パブリックコメントで頂いたご意見

大戸川ダム建設事業の検証に係る検討に関する意見募集について

図 1 淀川水系河川整備計画の想定

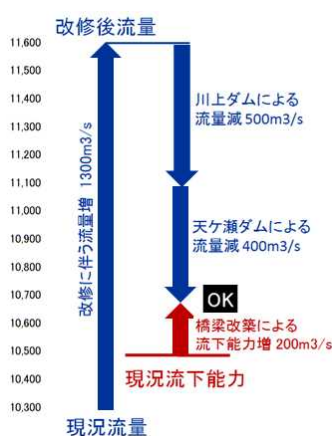
枚方流量と流下能力は一致し、見事に辻褄が合っている。だが、流下能力や流量の評価に間違いはないだろうか。上記想定の間々について調べてみよう。

これらが正しいとすると、整備計画は辻褄が合わなくなる。

図2 淀川本川の流下能力(淀川水系流域委員会第59回委員会審議資料2より)

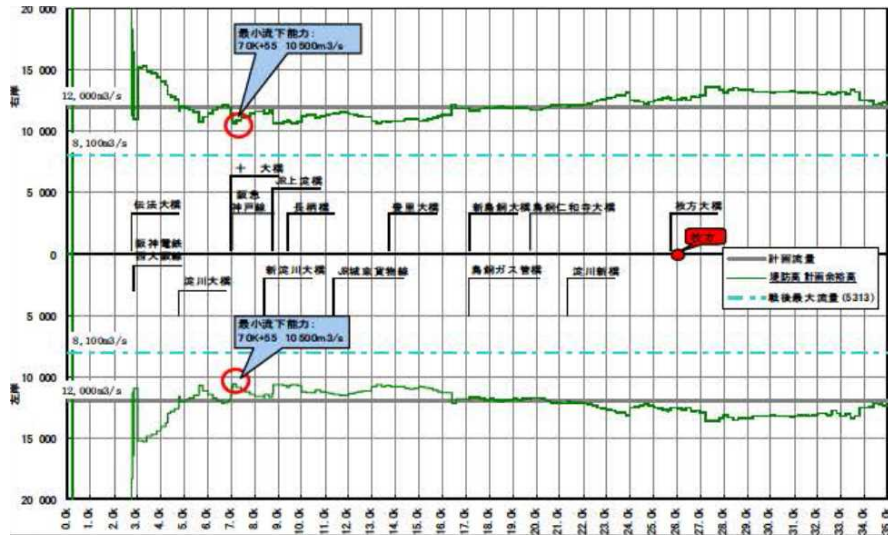
図 2 は、淀川水系流域委員会第 59 回委員会審議資料 2 に示された流下能力であるが、7.0K+55 での最小値 10500m³/s を淀川本川の流下能力としている。

ここで問題なのは、流下能力の算定に用いた水位流量曲線がいつの時点の粗度係数を用いた不等流計算によるものかである。最新値を用いていなければ、流下能力を過小評価している可能性がある。

もちろん、実際問題として、流下能力の評価値にそれほど高精度を求めるのは現実的ではないが、10500m³/s という流下能力はそれほど確たるものではないことを指摘しておきたい。

図3 現況河道での計画規模洪水パターンごとの枚方流量
(淀川水系流域委員会第61回委員会審議資料1-2-3より)

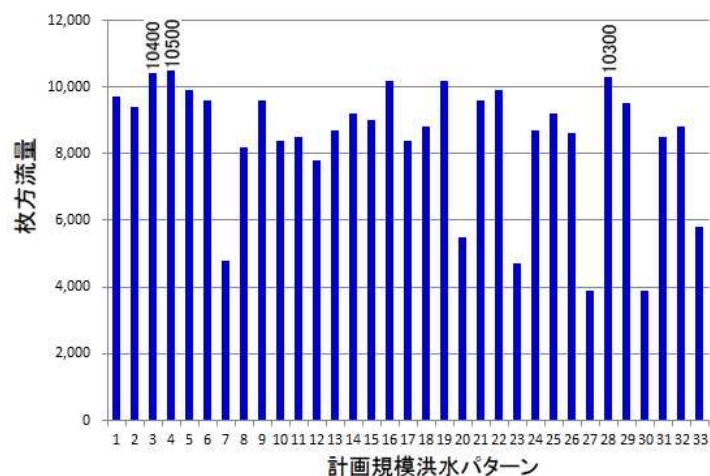
なお、同61回委員会審議資料3-1に示された数値データによると、図3に示すように、計画規模洪水33パターンのうちパターン3(昭和34年台風15号型1.45倍)では10400m³/s、パターン4(昭和36年10月豪雨型1.35倍)では10500m³/sとなっており、パターン28(昭和47年台風20号型1.53倍)の10300m³/sは最大値ではない。

パターン4の最大値の10500m³/sを採用しても、流下能力と同じであるため、以後の議論には影響しないが、なぜパターン28の10300m³/sを採用したのだろうか。

図 4 整備河道での計画規模洪水パターンごとの枚方流量
(淀川水系流域委員会第 61 回委員会審議資料 1-2-3 より)

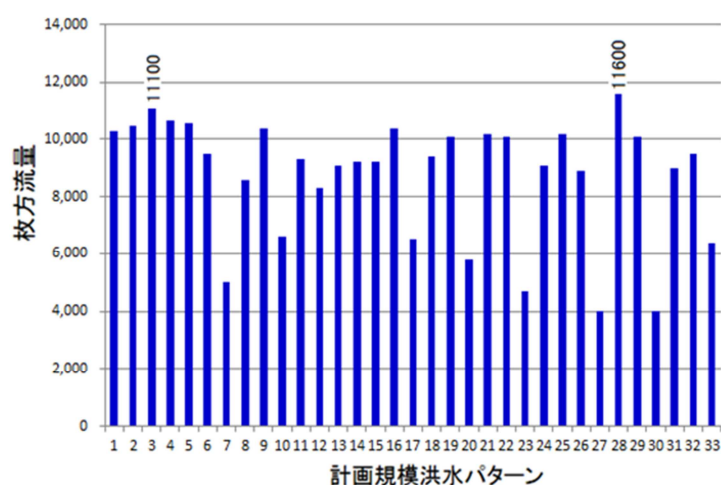
同じく淀川水系流域委員会第 59 回委員会審議資料 2 によると、天ヶ瀬ダム再開発が「あり」で川上ダムと大戸川ダムが「なし」の場合、戦後最大洪水に対応した整備河道に計画規模洪水があった場合の枚方流量は 11600m³/s になるとされている。同 61 回委員会審議資料 3-1 の数値データを示した図 4 より、パターン 28 の最大値を採用していることがわかる。

ここでも問題なのは、計画規模洪水があれば、戦後最大洪水に対応した整備の支川では氾濫が発生することになるが、その氾濫量をどのようにして評価したかである。評価の仕方によって枚方流量は変わってくる。

例えば、図4に示した計画規模洪水に対する枚方流量で、1位であるパターン28の $11600\text{m}^3/\text{s}$ を対象外とし、2位のパターン3を採用すれば、支川に戦後最大洪水対応をした場合の枚方流量は $11100\text{m}^3/\text{s}$ となる。この場合、川上ダムによる流量低減を $500\text{m}^3/\text{s}$ 以下だとすると、天ヶ瀬ダム2次調節による $400\text{m}^3/\text{s}$ 減と合わせると、枚方流量を流下能力の $10500\text{m}^3/\text{s}$ 以下にすることができ、辻褄を合わせられる。

しかし、このようなご都合主義でいいのだろうか。これでは「数値合わせ」をしているに過ぎないではないか。

図6 計画規模洪水に対する川上ダムの効果(岩倉地点)
(淀川水系流域委員会第71回委員会審議資料2-5より)

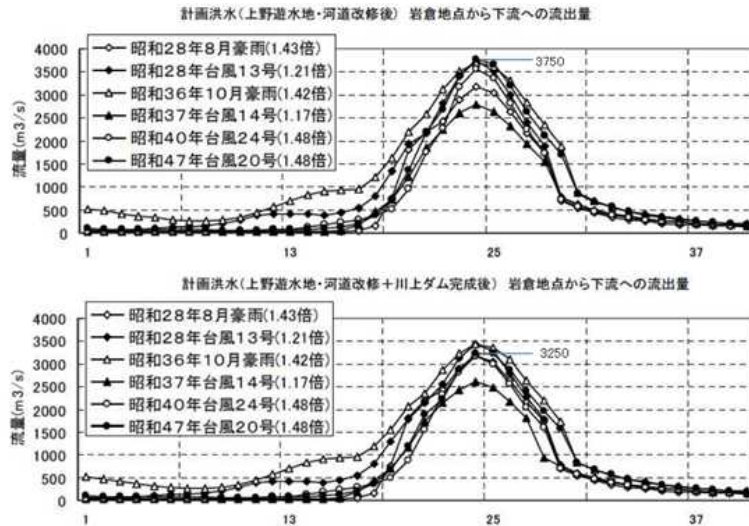
淀川水系流域委員会第 71 回委員会審議資料 2-5 によると、図 6 に示すように、計画規模洪水(昭和 47 年台風 20 号型 1.48 倍)に対し川上ダムによる岩倉地点でのピーク流量の低減は 500m³/s となっている。これが正しいとすると、岩倉・枚方間には 68.5km の距離があり、同じ低減量が枚方でも見込めるとは到底考えられない。

したがって、川上ダムの淀川本川への流量減を 500m³/s とするのは明らかに過大評価である。

図7 天ヶ瀬ダム2次調節の計画規模洪水への効果

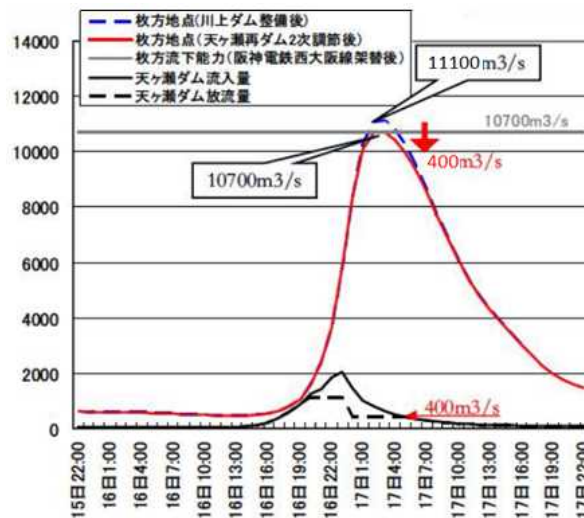
同じく審議資料2によると、図7に示すように、計画規模洪水(昭和47年台風20号型1.53倍(羽東師1/150))に対して、天ヶ瀬ダムの2次調節により枚方流量は400m³/s減るとされている。ただし、図中の数値は第2回検討の場・幹事会参考資料3に示された数値に合わせて一部修正している。

天ヶ瀬ダムの2次調節は、ピークカットではなく、連続的に流量を減らすため、計算さえ正しければ、枚方流量の低減量も正しいといえる。

ただし、戦後最大洪水対応をした支川に計画規模洪水があった場合に発生する氾濫量に未知の要素が含まれていることは変わらない。

図8 橋脚によるせき上げ (模式図)

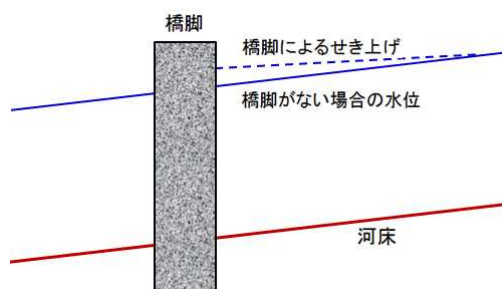
橋脚により水位が局部的にせき上げられ、その対策として橋梁周辺の川幅を局部的に大きくすることはよく行われている。橋脚を撤去すればこの局部的なせき上げはなくなるが、その影響は局部的な範囲にとどまり、淀川本川全体の流下能力を大きくするものではない。淀川下流での最大の障害物である淀川大堰を撤去しても枚方の水位は変わらない。

整備計画で阪神西大阪線橋梁を架け替えることにより淀川の流下能力が $200\text{m}^3/\text{s}$ 大きくなるとしているのは明らかに誤りである。

図10 天ヶ瀬ダムの放流操作(再開発後) 近畿地整事業評価監視委形成 23年度第1回資料より

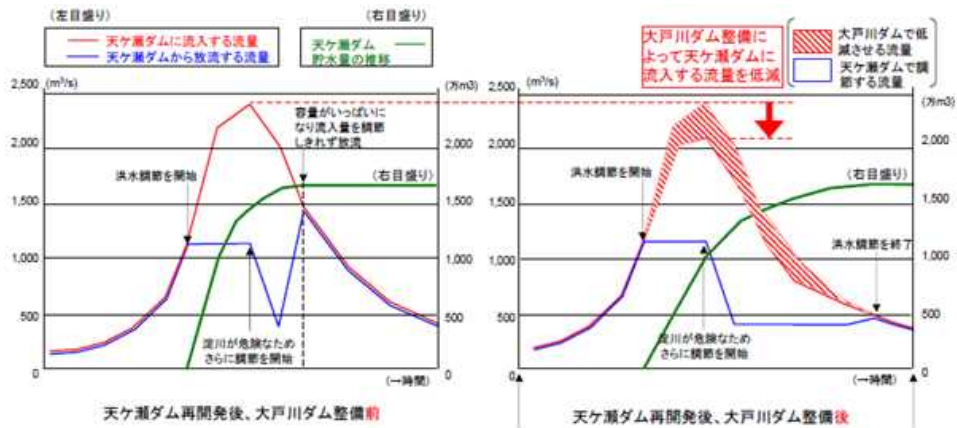
天ヶ瀬ダム再開発によりダム放流能力および宇治川流下能力の増大が図られたが、図10に示すように、大戸川ダムがない場合には洪水調節容量が不足し、2次調節が行えないとしている。

しかし、京都府の技術検討会の検討結果(京都府建設交通部：淀川水系河川整備計画案に対する京都府域への効果等に関する技術的評価(中間報告)、平成20年9月22日)によれば、「枚方が危険となる2パターンでの天ヶ瀬ダムへの流入量は小さく、大戸川ダムがなくても所定の2次調節を行うことができ、天ヶ瀬ダムがパンクする1パターンでは、枚方流量が小さく、所定以下の2次調節で対応できるため、大戸川ダムがなくてもよい」とされており、予備放流および2次調節の開始時期および放流量をより適切にすれば、宇治川、淀川の洪水調節には大戸川ダムは不要である。

図一 河川水位縦断面図(淀川本川)

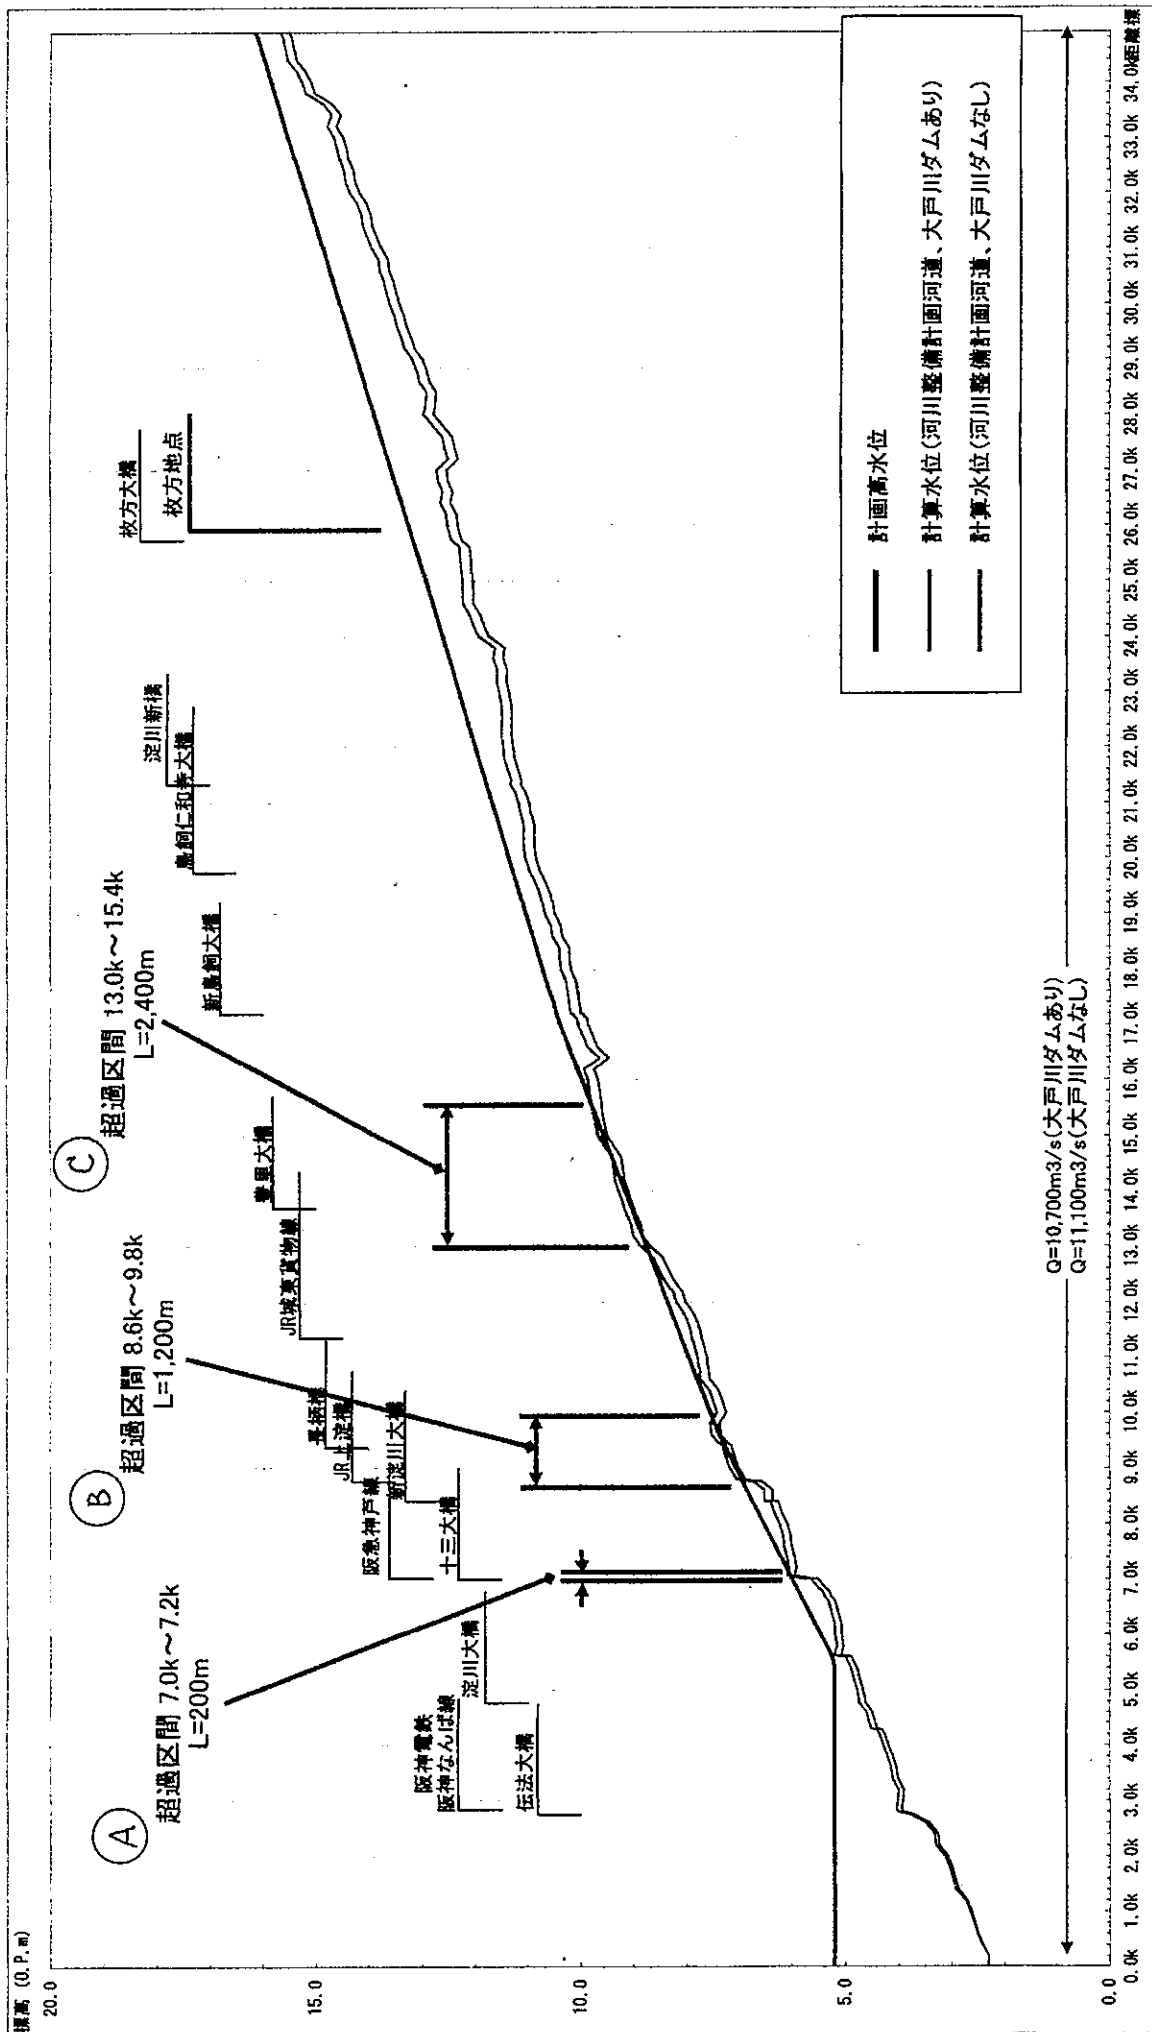
高山・青蓮寺・比奈知・日吉ダムにおける治水転用可能な利水容量合計は1890万m³もあり、大戸川ダムの洪水調節容量2190万m³にほぼ匹敵しますから、淀川に対する治水効果はかなりのものがある筈です。この場合の淀川本川の「水位縦断図」を示し、水位が計画高水位を超える「超過区間」がどこなのか、その超過高さは何センチなのかを明示して下さい。

※近畿地整作成の添付（資料1）では、「大戸川ダムなし」の場合に（A）（B）（C）の3つの超過区間が示されていますが、「利水容量買い上げ」を行った場合は、恐らく（A）は消滅し、（B）（C）も消滅するか、その区間が大幅に縮小される筈です。
